【公報種別】特許法第17条の2の規定による補正の掲載
 【部門区分】第2部門第3区分
 【発行日】平成26年6月19日(2014.6.19)

【公開番号】特開2012-24916(P2012-24916A)
 【公開日】平成24年2月9日(2012.2.9)
 【年通号数】公開・登録公報2012-006
 【出願番号】特願2011-89900(P2011-89900)
 【国際特許分類】

【手続補正書】

【図 3】

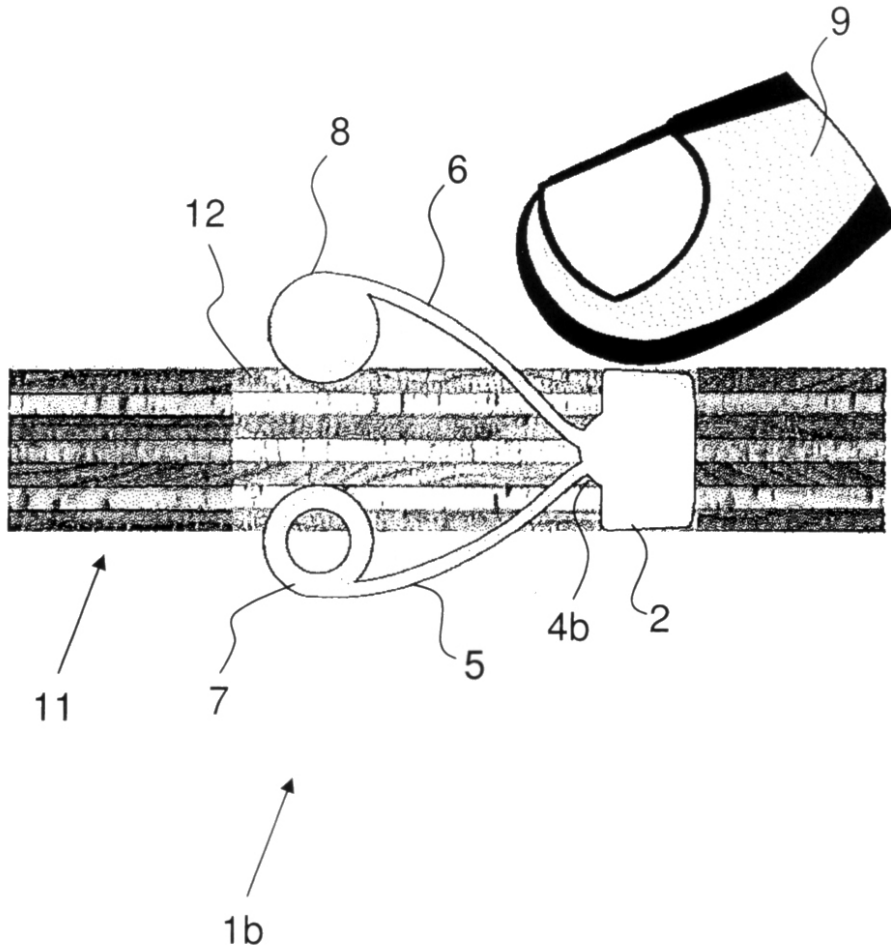
【補正対象書類名】図面

【補正対象項目名】図3

【補正方法】変更

図3は、本発明の第2の好ましい実施形態を示している。すなわち、半球の形状4bを有する保持ブロック2を備えた押し上げ装置1bである。半球の形状4bを介して第1バネ要素5と第2バネ要素6は、保持ブロック2と結合している。第1バネ要素5には特徴付けのためにリング7が配置されており、第2バネ要素6には特徴付けのためにディスク8が配置されている。明示されていない使用者が指先9で保持ブロック2を押すと、それによって押し上げ装置1b全体がツール11の保持スリット12に差し込まれる。この押し上げ装置1bは、原位置にある。
